**Avis délibéré de la mission régionale d'autorité  
environnementale sur la modification du plan local  
d'urbanisme (PLU) de Saint-Jean-de-Maurienne (73) dans  
le cadre d'un projet d'intérêt général (PIG) relatif à  
l'extension de la carrière de gypse et d'anhydrite de la  
Combe**

**Avis n° 2024-ARA-AUPP-1395**

**Avis délibéré le 29 avril 2024**

Figure 1: Zonages du PLU avant et après mise en compatibilité (de bas en haut) et périmètre du PIG en rouge (en haut) (source : dossier)

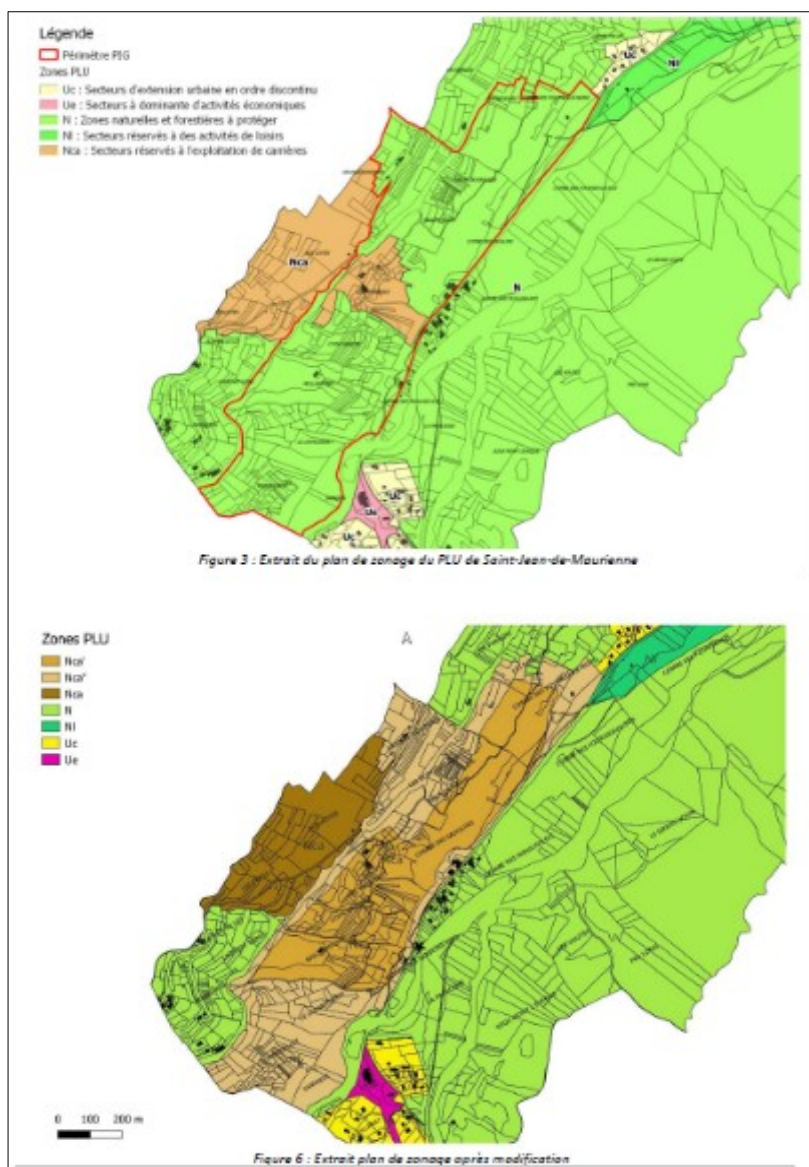
Le dossier affirme que « *les activités extractives sont cantonnées à un espace de 26 ha et que le PIG vient limiter la consommation d'espaces* ». La modification du PLU est donc analysée comme ayant un "*effet positif sur la consommation d'espaces naturels et agricoles*". A ce stade, ne connaissant pas le périmètre de la future autorisation d'exploitation du site, cette affirmation apparaît discutable compte tenu que l'ensemble des 59,1 ha restent dédiés à la carrière, que ce soient ses activités extractives ou "accessoires" et que ces activités, ont un caractère artificialisant, à tout le moins durant la durée de l'exploitation du site et de sa remise en état.

- revoir l'analyse des incidences en matière de consommation d'espaces au regard de l'extension de l'activité extractive au sein du périmètre de PIG défini ;

Figure 2: Fonctionnalités écologiques

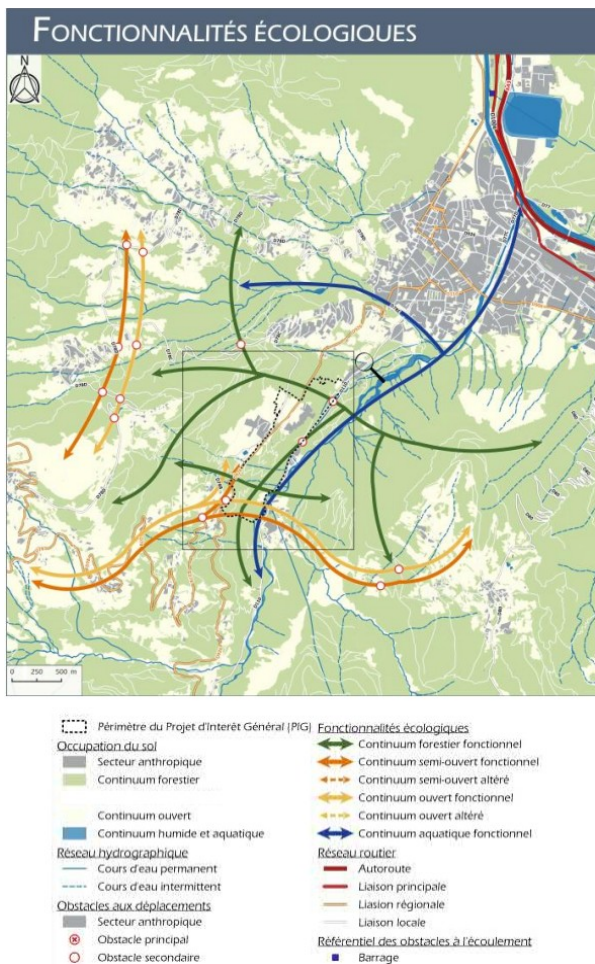
Le site de l'extension de la carrière n'est pas concerné par des zonages de protection ou d'inventaire de nature écologique. Cependant, le secteur est situé dans un espace perméable au titre du Sraddet, intercepte un corridor biologique reliant deux massifs boisés (bois Bozon et forêt de Mont l'Évêque) et deux continuums forestiers fonctionnels. Les sources des cartographies présentées à ce titre ne sont pas indiquées. Une synthèse cartographique des enjeux écologiques (habitats et flore d'une part, faune d'autre part) au sein du périmètre de PIG est élaborée, sans qu'on puisse retracer précisément quels éléments (type de milieux, espèces...) fondent cette hiérarchisation des enjeux. Aucune précision n'est donnée sur la méthodologie des inventaires conduits<sup>8</sup> alors que la synthèse fait état d'enjeux naturalistes forts, notamment du point de vue floristique<sup>9</sup>. En outre la présence de deux secteurs de mesures compensatoires limitrophes au périmètre actuel de la carrière, au sud, en amont de la RD926, et qui seront limitrophes de son extension n'est pas évoquée ni cartographiée.

Du point de vue des incidences, le dossier précise que la modification du PLU "aura une incidence neutre (ou positive) sur la dimension patrimoniale et fonctionnelle des écosystèmes". Cette argumentation n'est pas étayée, voire est erronée, compte tenu des surfaces importantes investies par le PIG (59 ha) et sa déclinaison en activités d'extraction et aménagements accessoires. 390 espèces ont été recensées témoignant d'une forte richesse floristique. Parmi les espèces floristiques recensées, 14 présentent un enjeu de conservation régional modéré à très fort dont 5 disposent d'un statut de protection: Fétuque du Valais, Ornithogale penché, Gnaphale dressé, Thésion à feuilles de lin, Tulipe précoce. Une demande de dérogation au titre des espèces protégées sera demandée pour la flore et pour la faune. L'identification d'une richesse floristique et faunistique sur le site ainsi que la nécessité de cette demande de dérogation, comme il est indiqué au dossier, témoigne bien d'une incidence négative résiduelle caractérisée.

- compléter les informations en matière d'enjeux liés aux milieux naturels et à la biodiversité (méthodologie, cartographie des éléments naturalistes à enjeu...) et de revoir le niveau d'incidence de la modification du PLU au regard notamment de la grande richesse floristique identifiée sur le site ;
